Fjallakór 10

Umsókn um breytingu á deiliskipulagi

Umsögn skipulagsfulltrúa

Loftmynd: Fjallakór 10

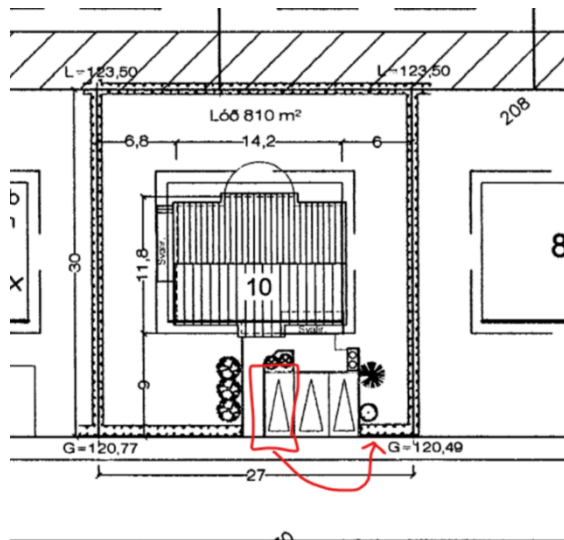
Sótt um að taka niður götukant á 2,5 metra parti þar sem staðsetning blómakers hindrar lóðarhafa til að koma fyrir þremur bílastæðum sem heimild er fyrir í deiliskipulagi.

Um er að ræða breytingu á innra skipulagi lóðar þar sem innkeyrsla er færð um 2,5 metra vegna staðsetningar blómabeðs. Heimild er fyrir 3 bílastæðum á lóð í gildandi deiliskipulagi og þarf því ekki að breyta deiliskipulagi. Lóðarhafa er heimilt að færa innkeyrslu um þessa 2,5 metra, s.s að lækka götukant. Jafnframt þarf að hækka kant fyrir framan blómabeð til að halda innkeyrslu áfram í u.þ.b 9 metrum. Allur kostnaður við framkvæmd greiðist af lóðarhafa.
